SERVICE-INFO

Optické rozdíly u napínáku řemenu 533 0086 30

533 0086 30

Obrázek 1: INA – provedení se dvěma šrouby M8x35

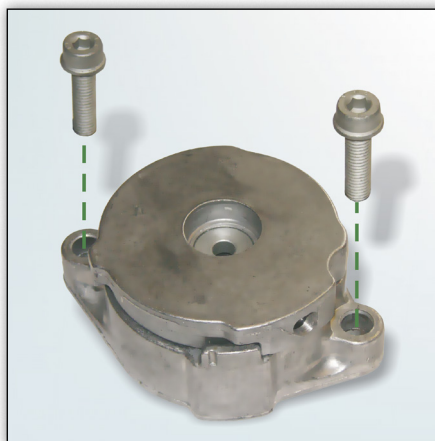
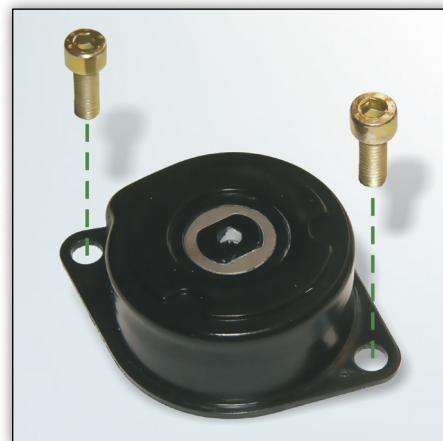
Při výměně napínáku řemenu 533 0086 30 mohou být na vozidle namontovány zobrazené verze. Schaeffler Automotive Aftermarket nabízí v současnosti varianty znázorněné na obrázku 1.

Obě provedení odpovídají technickým požadavkům.

Bezpodmínečně je nutné použít Společnosti Schaeffler Automotive Aftermarket dodané šrouby (M8x35) z důvodu vyšší tloušťky příruby napínáku řemenu 533 0086 30 (obrázek 1).
